THIRD ANGLE PROJECTION	UNITS : mm	SCALE : 1 / 1	SHEET : 1/1	MODEL NO.: 21.5"/18.5"
	MATERIAL :SECC t0.81		TREATMENT : SEE NOTE	
DSGD by JoeHuang	2012/09/19	PART NAME: VESA BRACKET		
APPD by Laslie	2026/10/20	PART NO.: MDLE3ME02A		VER. 3
APPD No. : M1672	FILE NAME : MDLE3MEVBK	DIA Laboratories ,Ltd.

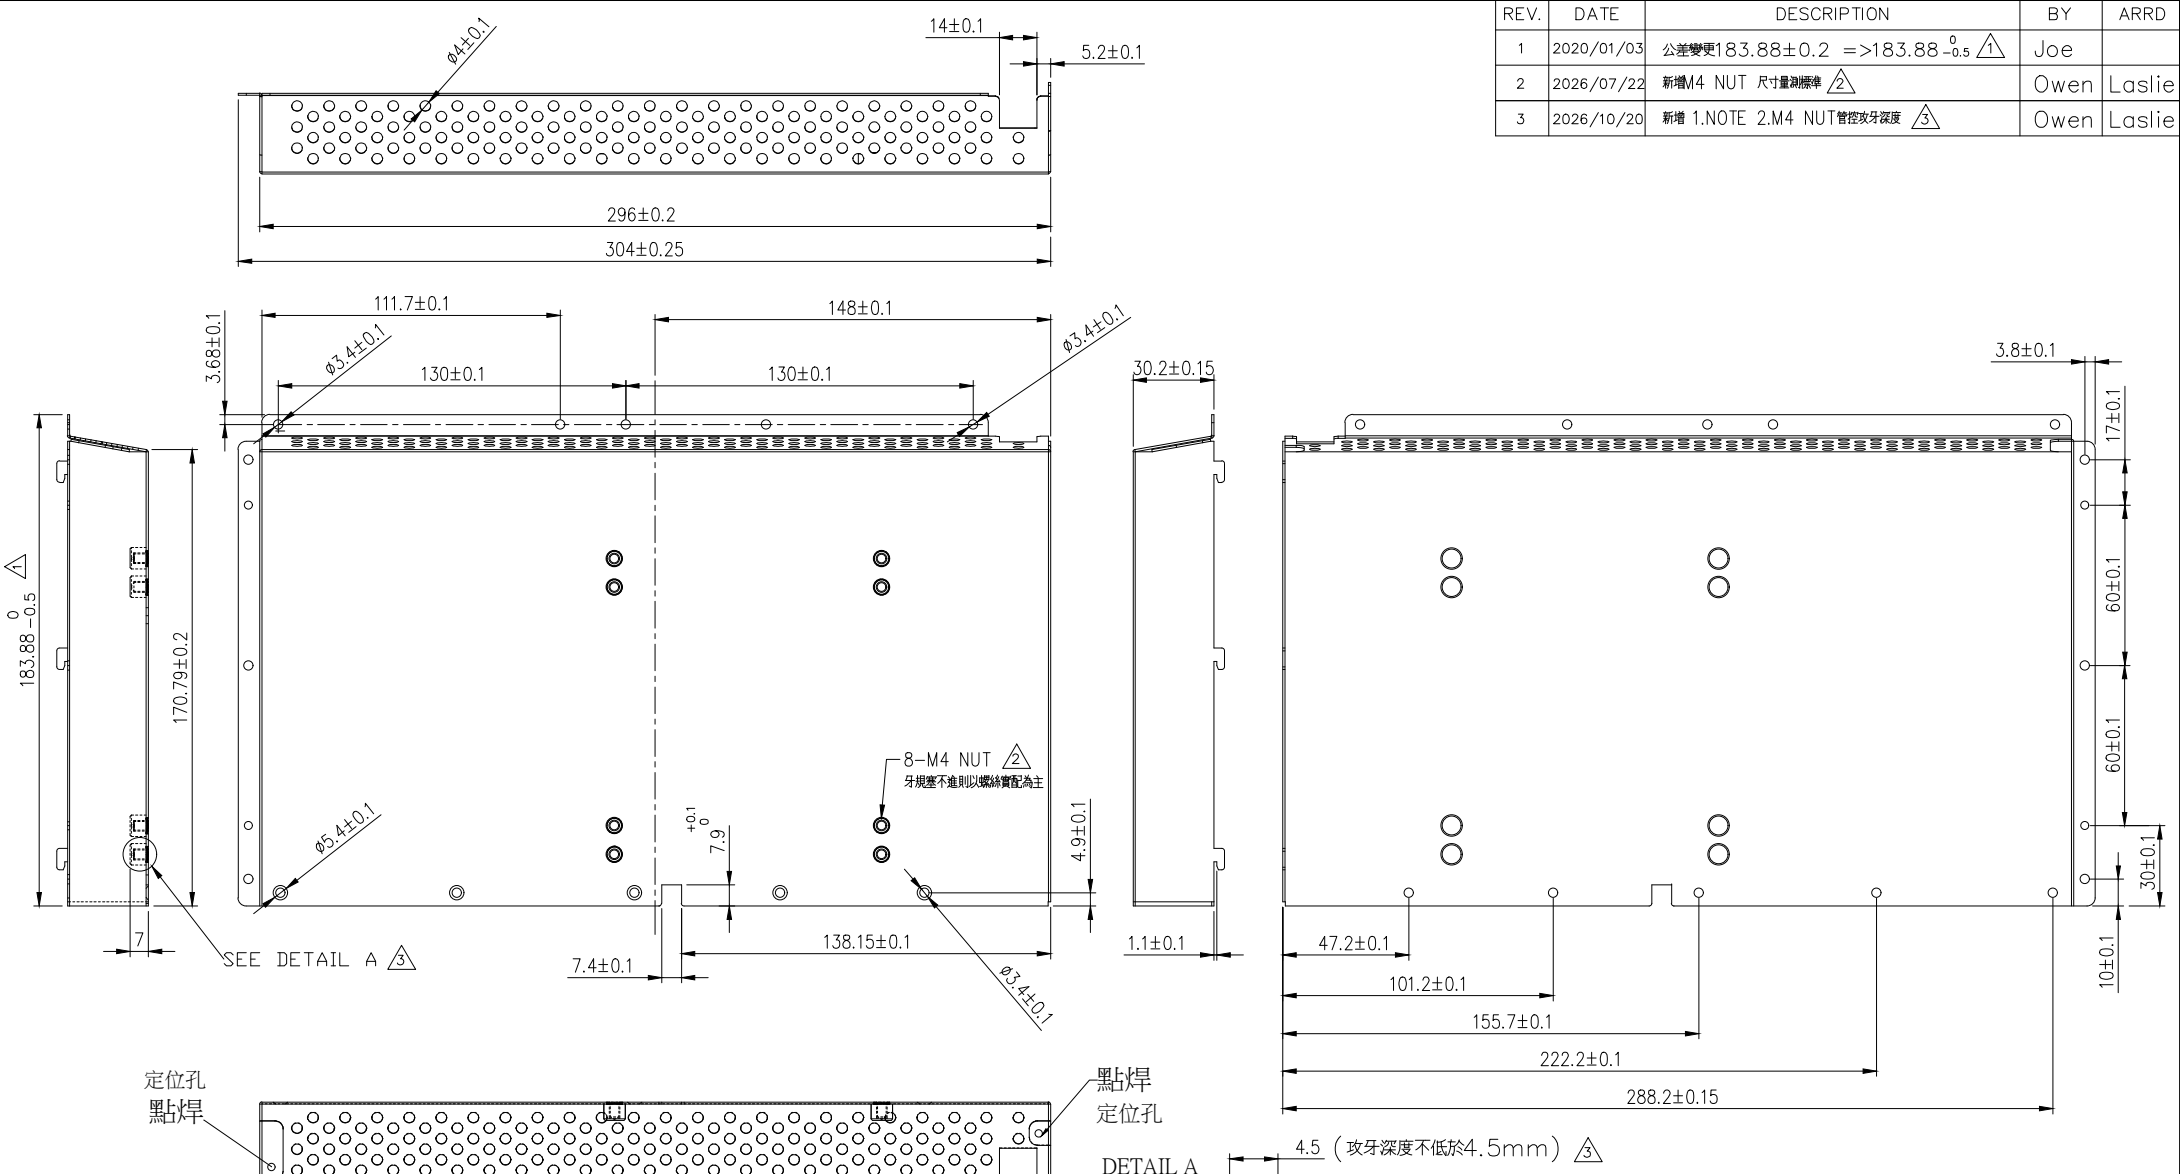
REV.	DATE	DESCRIPTION	BY	ARRD
1	2020/01/03	公差變更183.88±0.2 =>183.88 $^{0}_{-0.5}$ △1	Joe	
2	2026/07/22	新增M4 NUT 尺寸量測標準 △2	Owen	Laslie
3	2026/10/20	新增 1.NOTE 2.M4 NUT管控攻牙深度 △3	Owen	Laslie

△3 6. 量測尺寸時須避開點焊位置
